江东新区·汇泽园
(安置房6#地块项目)

变更对比文本

设计单位：广州市设计院集团有限公司

2022-12

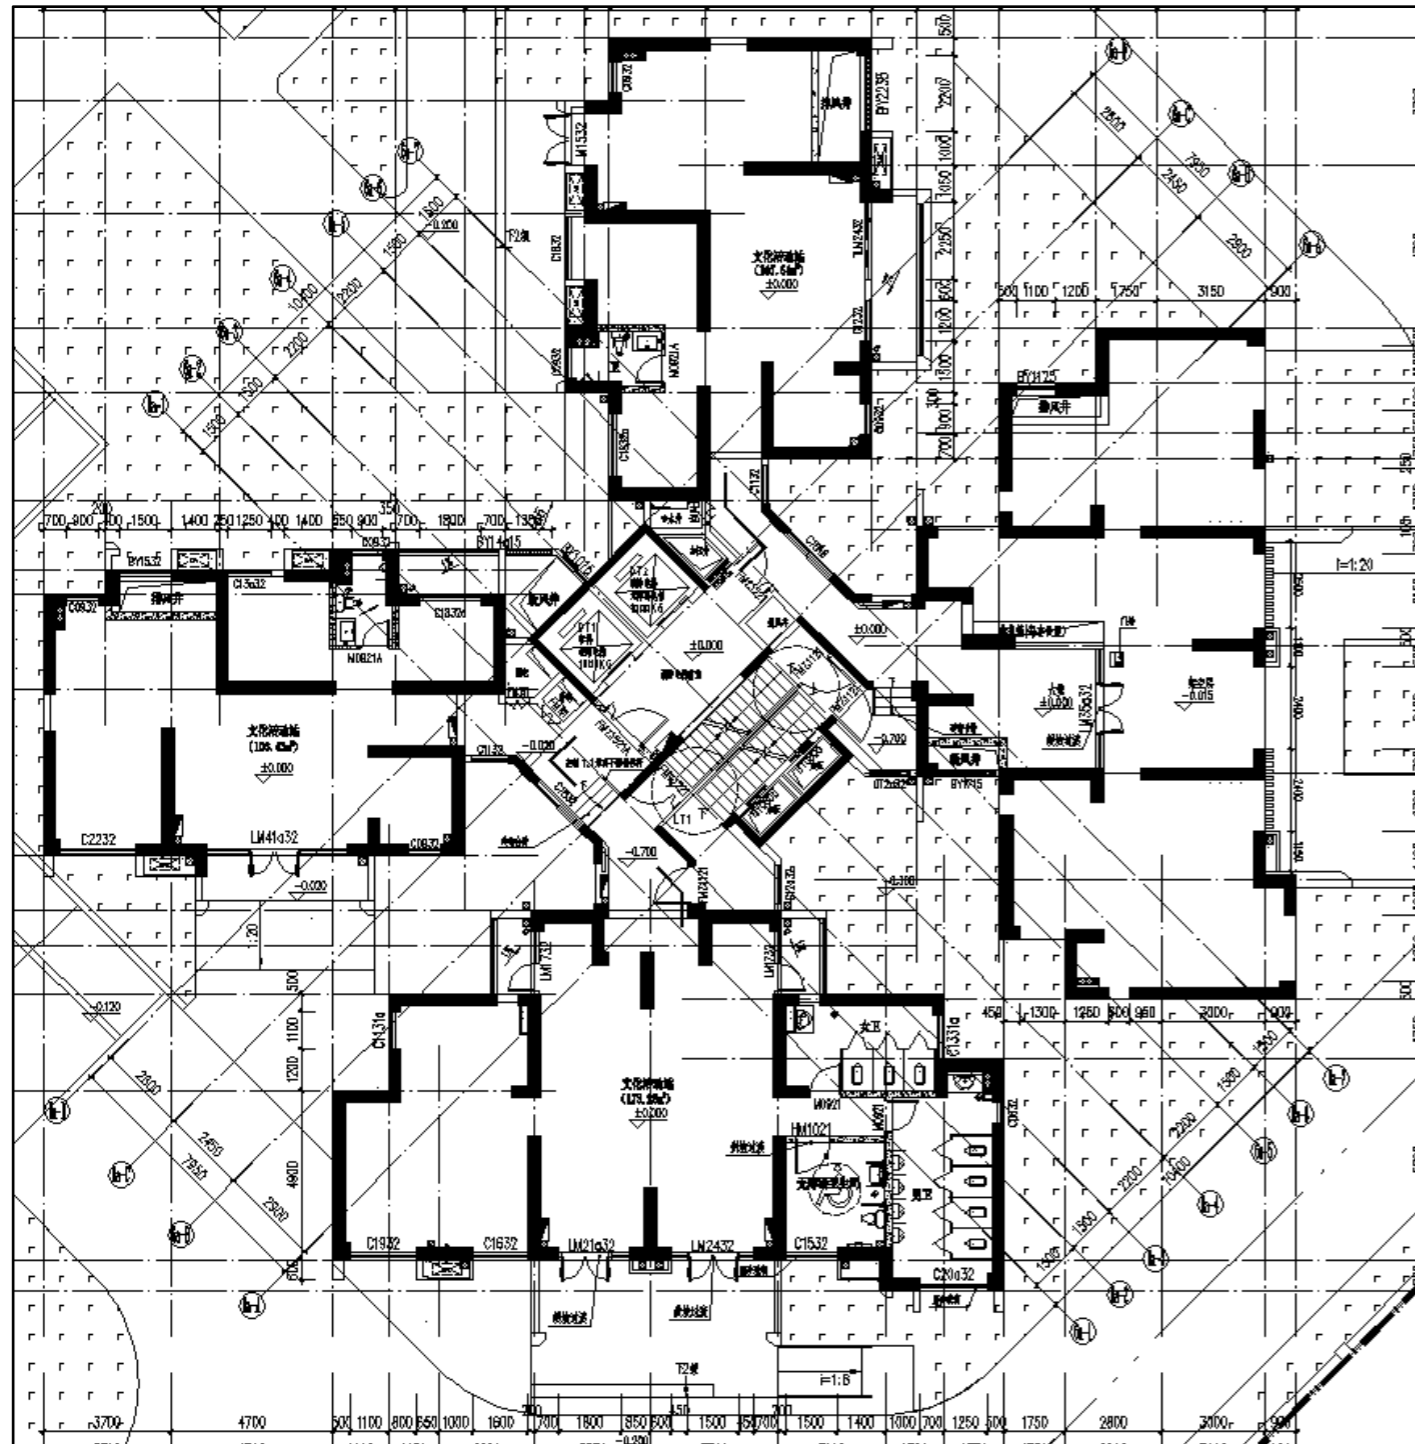
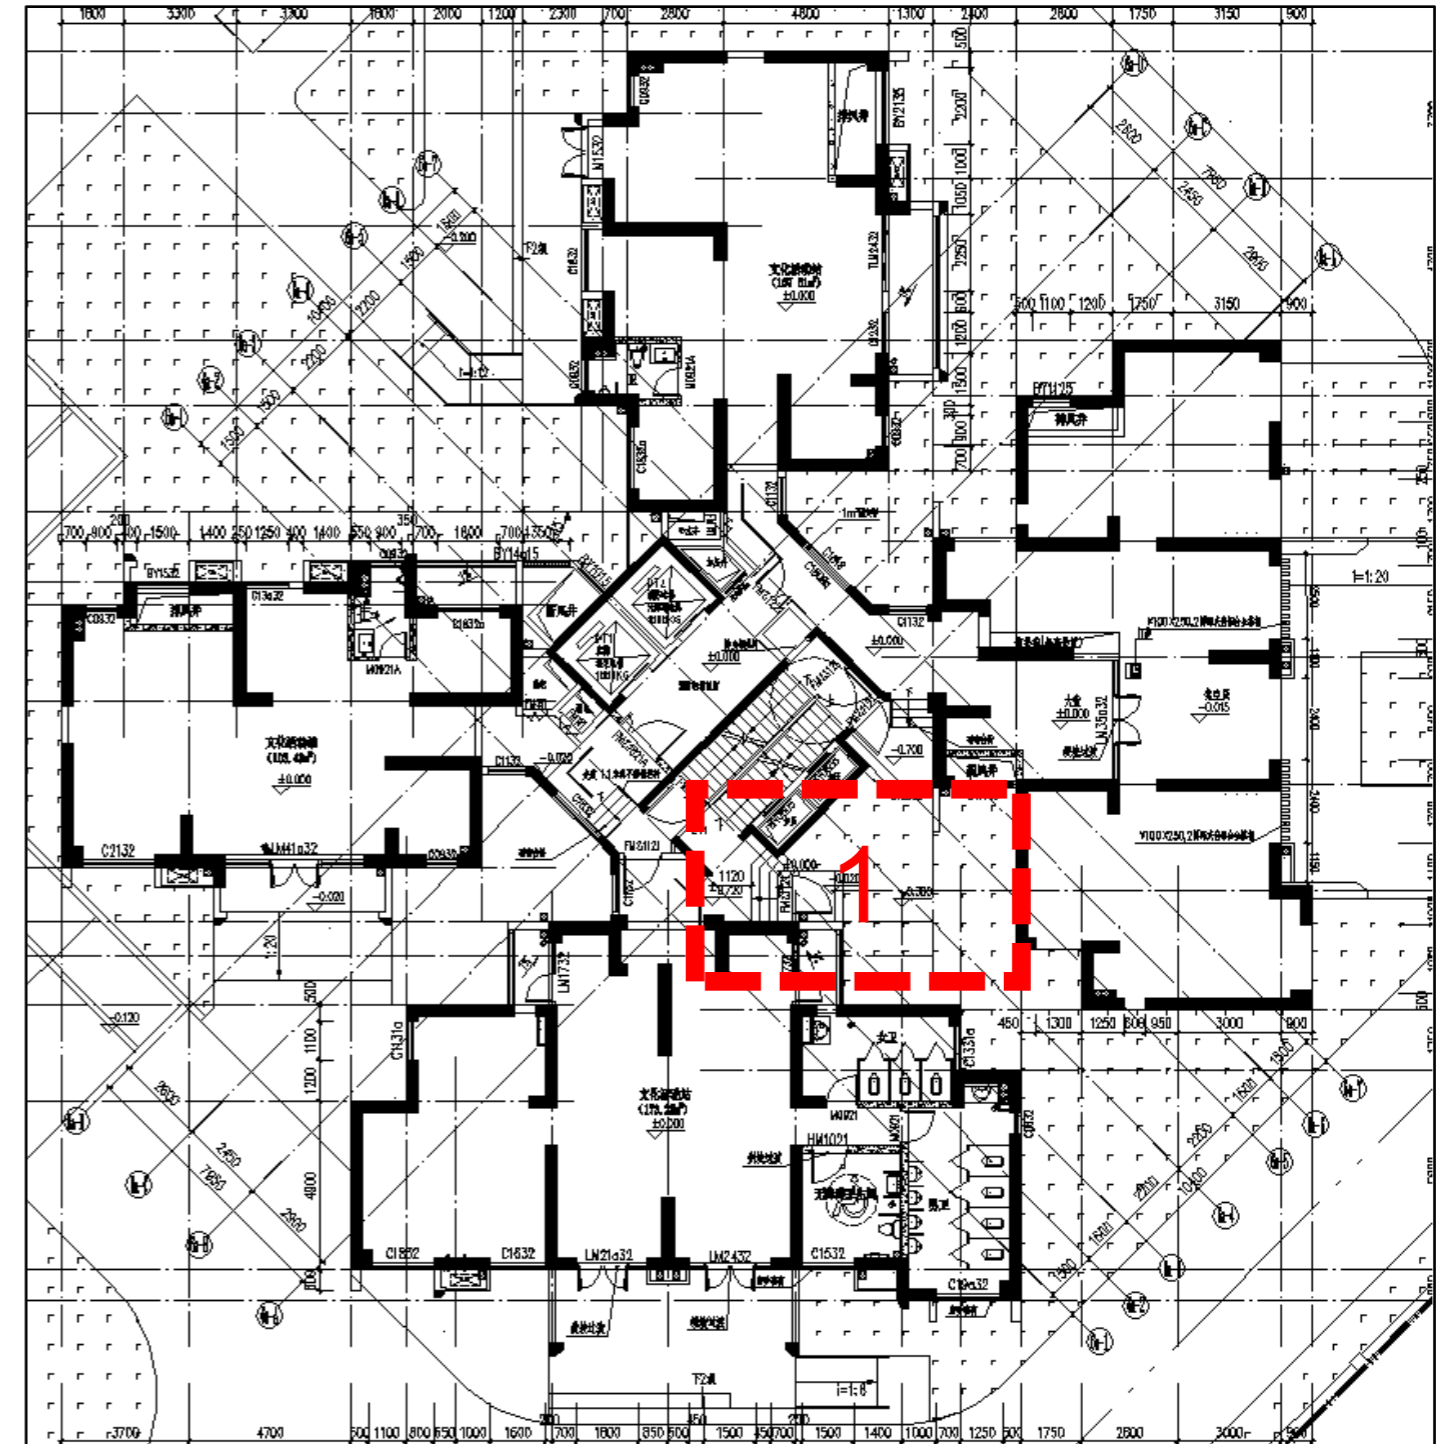
修改说明：
1、根据消防审查意见，增加楼梯间直接对外疏散口。

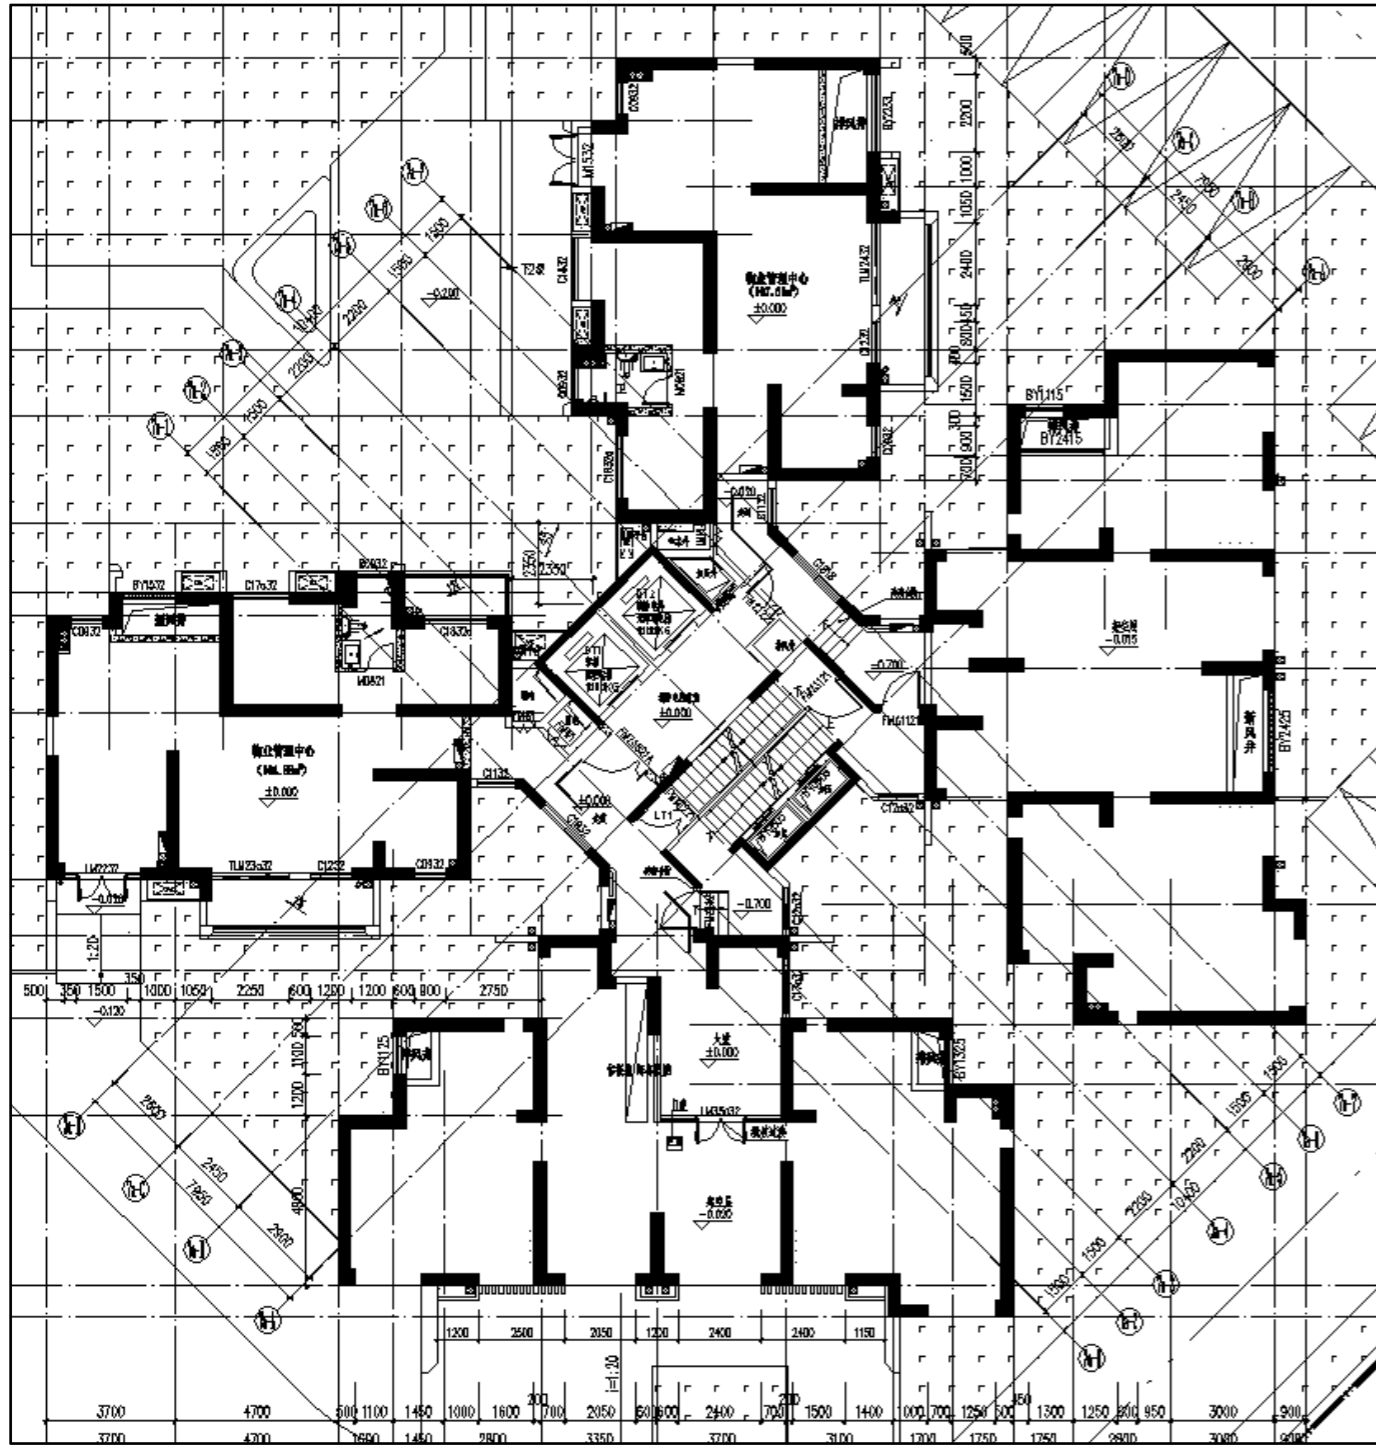
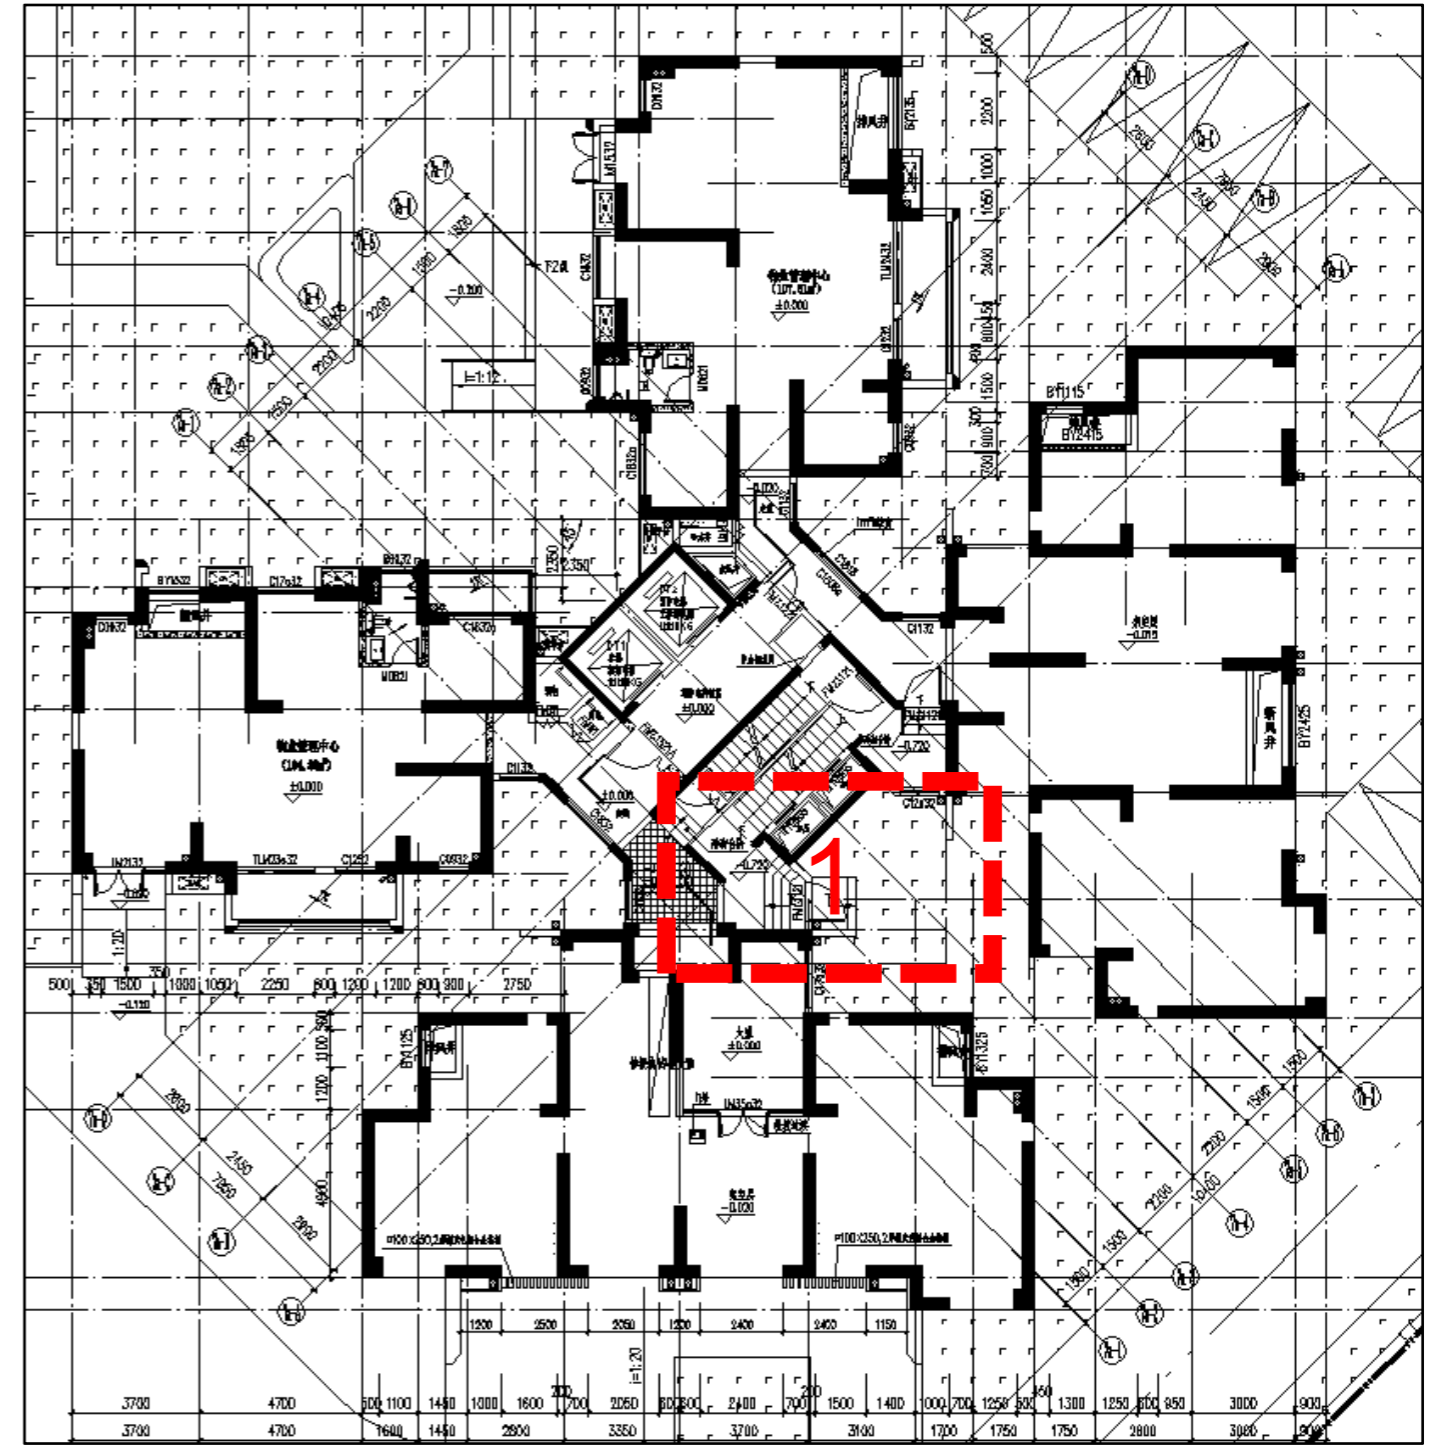
修改说明：
1、根据消防审查意见，增加楼梯间直接对外疏散口。
